ÚZEMNÍ PLÁN MĚSTA BRNA

Textová část Odůvodnění

Kapitola 18 Rozhodnutí o námitkách (včetně odůvodnění)

Svazek Nb15 *(bez osobních údajů)*

Přípomínka číslo 1 (zákres)

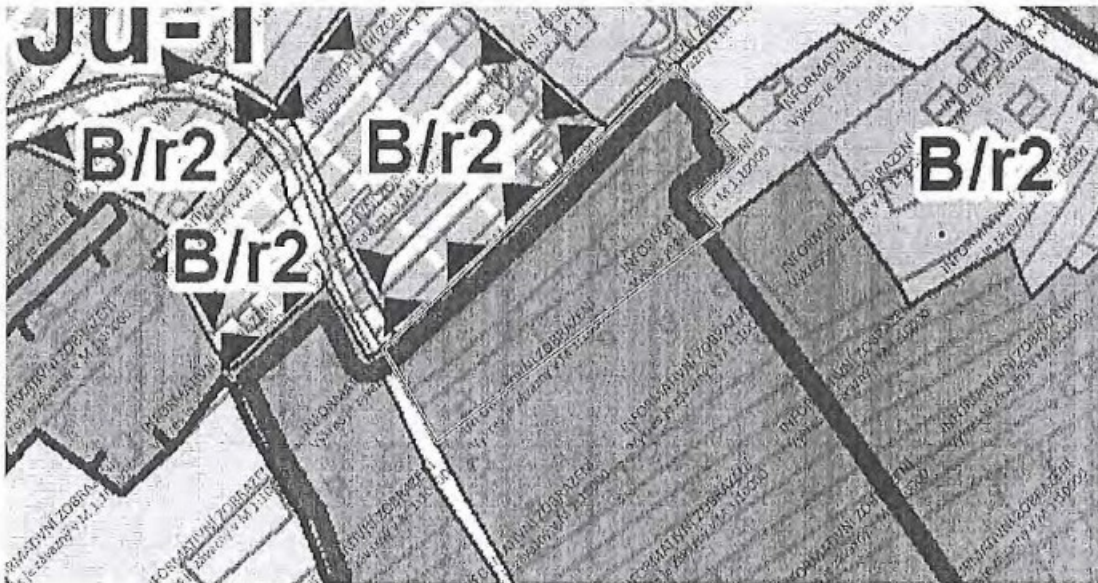
Nesouhlasíme se zařazením parcel č. [redacted] v k.ú. Jundrov do plochy zahrádek a žádáme o jejich zařazení do plochy bydlení, popř. plochy smíšené obytné. Parcely č. [redacted] stejně jako sousední parcely č. [redacted] rozdělují plochu bydlení B/r2 na dvě části. Vzhledem k tomu, že blok pozemků p.č. [redacted] zasahující od ulice Kopretinové až k ulici Vestárské, je ve vlastnictví m. Brna, nabízí se možnost rozšířit plochu bydlení B/r2 k hranici těchto parcel s respektem k odlišnému typu vlastnictví tak, aby soukromí vlastníci byli v nakládání se svým majetkem omezováni co nejméně. Vzhledem k limitům tohoto území jsou rizika navrhované změny minimální.
